질의회신

※ 본 질의응답서는 ‘50주년 창의학습관 증축공사 설계공모’의 공고문 및 설계공모 지침서, 과업내용서에 대한 보완 및 추가사항임

【붙임1】 5층 평면도

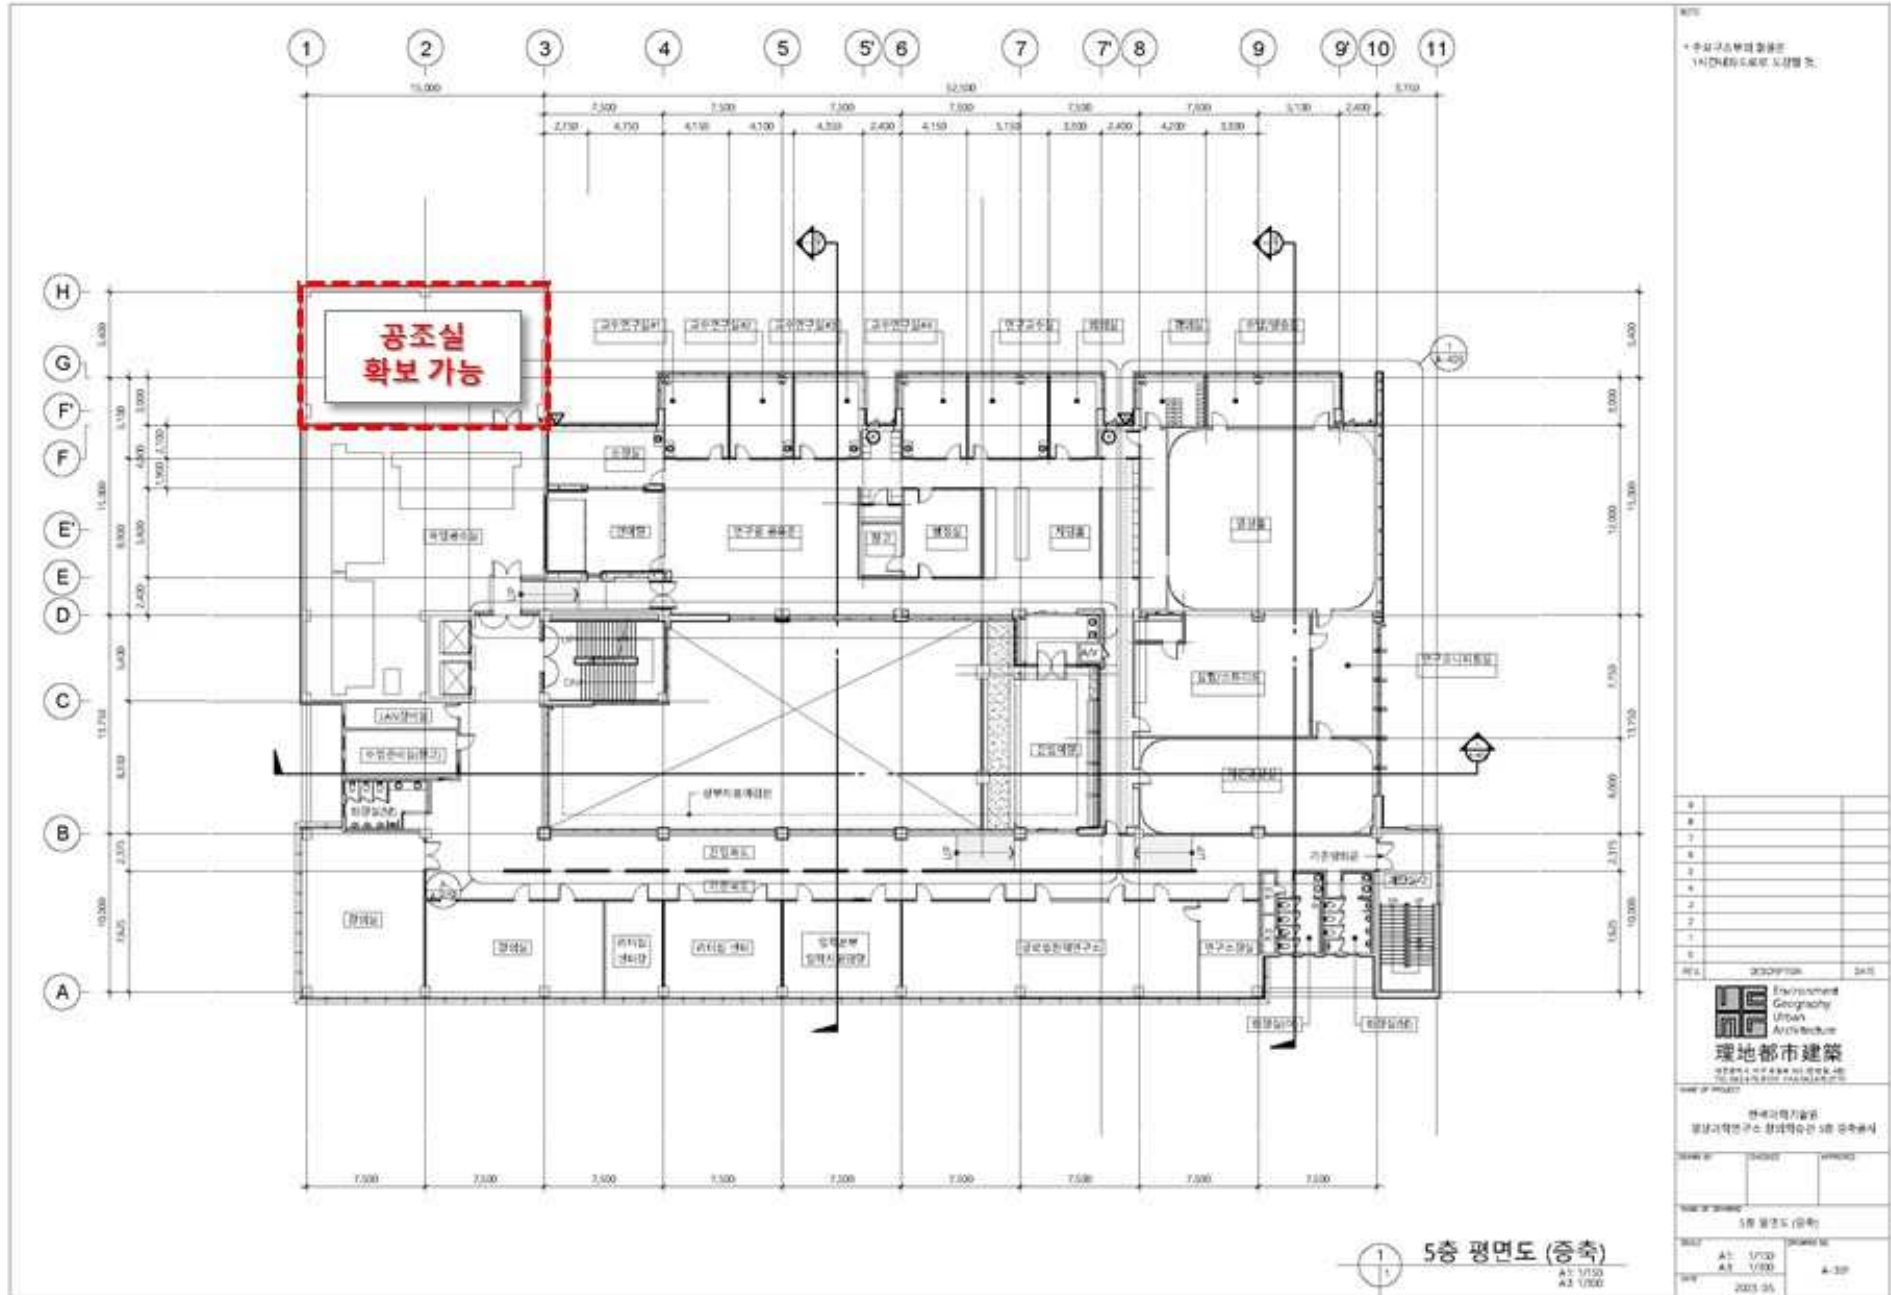
No.	항 목 (p.00)	질의 및 답변내용
1	사업설명회	<p>기존 창의학습관 층별면적 및 개요 제공 가능한지?</p> <p>답변 : 질의회신시 첨부파일로 기존건물(창의학습관) 도면, 층별면적 및 개요를 제공 예정입니다.</p>
2	지침서 p.16	<p>기존 건축물의 신재생에너지 이용현황 어떻게 되는지? 증축시 신재생에너지는 기존건물 옥상에 설치 가능한지? 태양광 계획시 기존건물 옥상에 설치 가능한지?</p> <p>답변 : 기존 건물(창의학습관 5층 증축분)은 태양광발전설비(PV) 설치를 통해 신재생에너지 공급의무비율 기준을 충족시켰습니다. 태양광발전설비 계획시 대상건물 및 기존건물 옥상에도 설치가능합니다 (p.11 붙임2, 지붕평면도 , 공모지침서 p.16 참고)</p>
3	사업설명회	<p>전기/기계실은 지하1층에 계획해야 하는지 아니면 필요없는지? 전기/기계실 면적은 제시된 연면적 3,230m²에 포함되는 것인지? 공조실은 지침연면적 내 포함되는지 아니면 별도로 산정하는지. 별도로 산정할 경우, 기존 창의학습관 공간을 활용(실 재구획)하여 제안 가능한지. 기존동 5층 공조실에서 공조기 여유가 있어 덕트 연결 또는 공조기 용량을 변경하여 증축동 공조 지원 가능 여부,</p> <p>○ 답변 : 기계실/공조실 관련 1. 증축부의 공조방식은 공모지침서(P15) 설계공모 주요지침 '바. 공조방식은 공기조화기(직팽식) + EHP를 우선검토'하여 주시고, 이에 따라 기계실은 필요 없고 공조실은 필요할 것으로 판단하고 있습니다. ※ 참고사항 : 1. 기존 건물의 지하1층 기계실 및 5층 공조실의 여유 공간없음 2. 기존 공조기의 용량변경 및 공조 지원 불가능 2. 공조실은 증축되는 면적의 냉난방 부하를 고려하여 효율적인 공조 계통 및 덕트 루트를 고려하여 공조실을 ①기존건물 5층 옥상 일부구간 또는 ②급번 증축부 내에서 계획하여 주시기 바랍니다. (단, 계획된 공조실은 제시된 연면적 3,230m²에 포함되며, 별도산정 불가) ※ ①기존건물 5층 옥상 일부구간은 별도 평면도 참고(P.10 붙임1) ○ 답변 : 전기실 관련 1. 전기실은 기존 창의학습관 지하1층 전기실 공간을 활용하고, 급번 증축구간에 별도의 전기실을 배치하지 않는 것으로 계획하여 주시기 바랍니다.</p>
